# **PILNE POWIADOMIENIE DOTYCZĄCE KOREKTY WYROBU MEDYCZNEGO**

**Korekta produktu** nr: RA 2014-169

**Opis:** Zestaw uchwytu dystalnego Triathlon

### Biuletyn dotyczący korekty produktu Zestaw uchwytu dystalnego Triathlon

Rycina 1

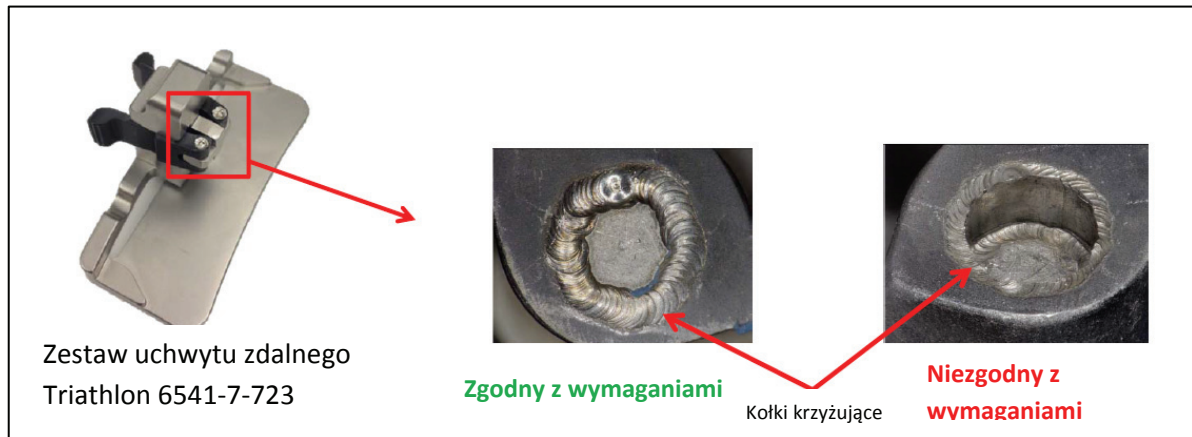
Firma Stryker Orthopaedics otrzymała zgłoszenia dotyczące odłączenia kołka krzyżującego od przełączników wyzwalających zestawu uchwytu dystalnego Triathlon, o numerze części 6541-1-723, co może prowadzić do obluzowania lub odłączenia mechanizmu przełączników wyzwalających i/lub obluzowania lub odłączenia kołka krzyżującego.

Docisnąć przełączniki wyzwalające zestawu uchwytu dystalnego Triathlon i sprawdzić kołki krzyżujące, aby upewnić się, że spoina prawidłowo utrzymuje kołki krzyżujące w prawidłowej pozycji\*.

Po potwierdzeniu, że uchwyt dystalny posiada mechanizm wyzwalaający zgodny z wymaganiami, proces użytkowania narzędzia pozostaje bez zmian wobec opisu w protokole chirurgicznym (TRIATH-SP-3).
